OBJET : EP – Modification N°1 du PLU de
la commune de **Cavaillon**

Nous vous adressons ce courrier concernant le résultat de notre étude sur la conformité réglementaire du PLU de **Cavaillon** au regard du passage des servitudes I4 sur le territoire communal.

OBJET : Concertation – Modification N°1
du PLU de la commune de
Cavaillon

OBJET : **Annexe** – Schéma de déclassement EBC – Modification N°1 du PLU de la commune de **Cavaillon**

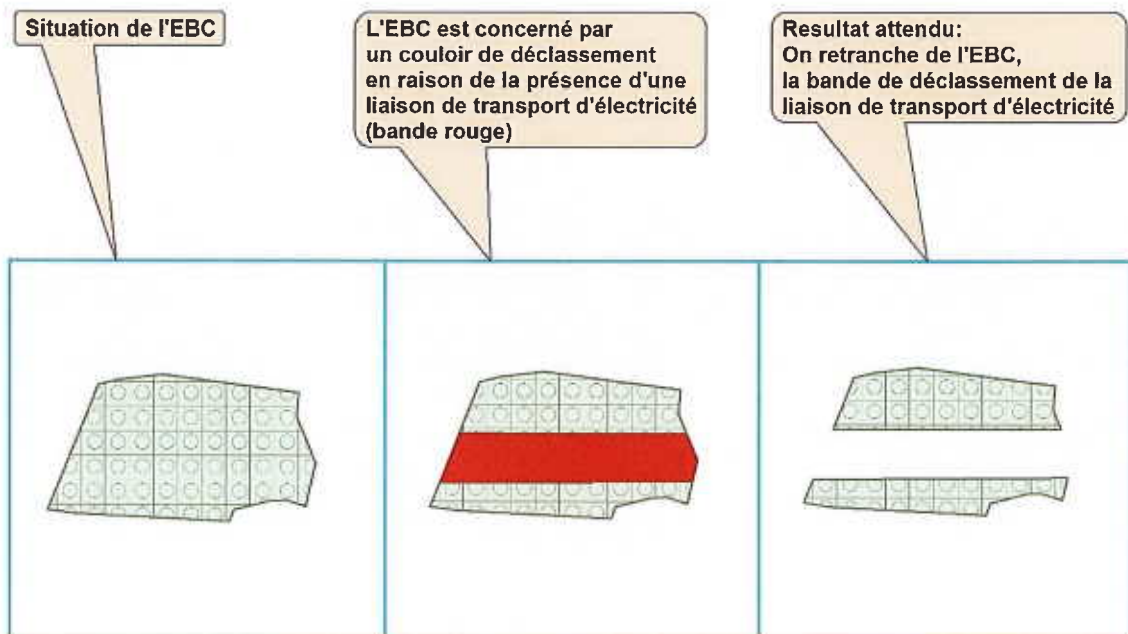
Une liaison de transport d'électricité se trouve à l'intérieur d'un EBC ?

Nous vous demandons par conséquent que, sur les documents graphiques, le report du tracé des ouvrages concernés soit réalisé de façon à faire apparaître clairement, par un surlignage sans ambiguïté, l'axe des implantations d'ouvrages et que soient retranchés des Espaces Boisés Classés les bandes suivantes :

- 20 m de part et d'autre de l'axe des lignes aériennes de tension 63 000 volts ;
- 30 m de part et d'autre de l'axe des lignes aériennes de tension 225 000 volts.

Conformément à ces indications, nous vous demandons de bien vouloir procéder **au** déclassé des EBC sous les lignes aériennes :

- **63kV N° 1 CAVAILLON-PLAN-D ORGON**
- **225kV N° 1 MOISSONNES-PLAN-D ORGON**
